COMISIÓN ADMINISTRADORA DEL RÍO URUGUAY

CONCURSO DE PRECIOS N° 03/24

"REEMPLAZO DE LA CUBIERTA DEL TALLER DE MANTENIMIENTO Y SALA DE GENERADOR Y TRANSFORMADORES DE LA ADMINISTRACIÓN DEL PUENTE LIBERTADOR GENERAL SAN MARTÍN"

CIRCULAR N° 1 – PRÓRROGA

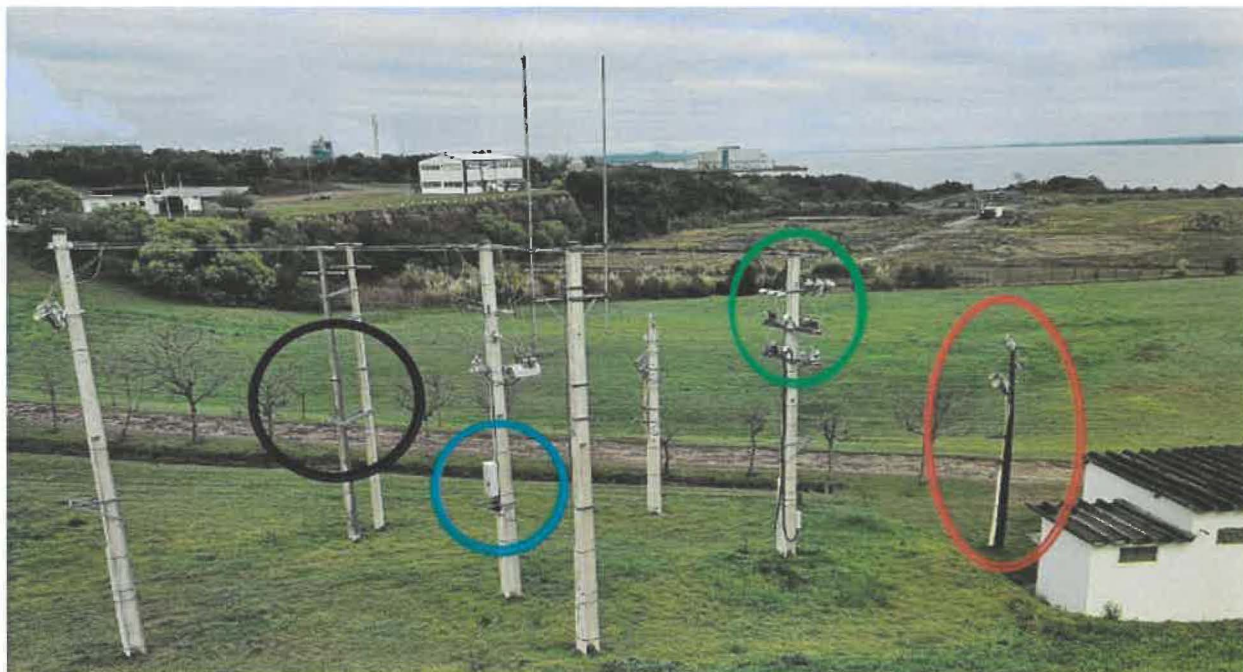
Consulta N° 3: se solicita el archivo original del Anexo N° 1 – Especificaciones técnicas de los DETALLES "A" y "B" ya que en el documento brindado resultan ilegibles, lo que dificulta la correcta elaboración de la Oferta Económica del trabajo a realizar.

Respuesta N° 3: Se adjunta a la presente el archivo original solicitado en formato PDF.

TRANSFORMADOR M/T DE UTE
GABINETE MEDICIONES
SECCIONADOR BAJO CARGA
COLUMNA A RETIRAR

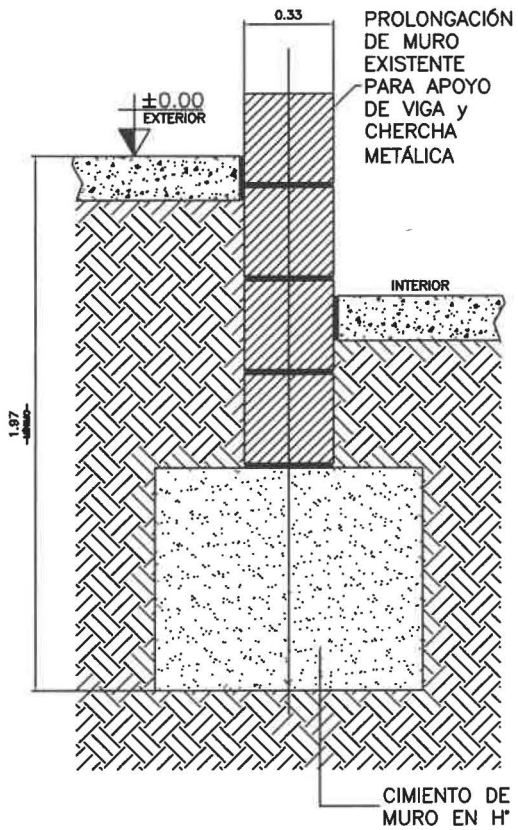
Consulta N° 4: se solicita aclaración respecto a la suspensión temporal del servicio eléctrico al momento de realizar el trabajo requerido en la SALA DE GENERADOR Y TRANSFORMADORES debido al inminente peligro por la cercanía al tendido eléctrico de alta tensión.

Respuesta N° 4: en referencia a la presente consulta, se comunica que la empresa de energía UTE, informó que ya tiene resuelta una parte de las obras de traslado de instalaciones, las que se instalarán en las columnas que se encuentran indicadas en la fotografía que se adjunta, referenciados con colores diferentes. Por lo tanto se comunica que la única instalación que quedará con tensión en la Sala de Generador y Transformadores será el Grupo Electrógeno de la CARU y el Transformador 15KVA-15KVA de propiedad de la CARU el que se dejará sin tensión mientras dure la obra.
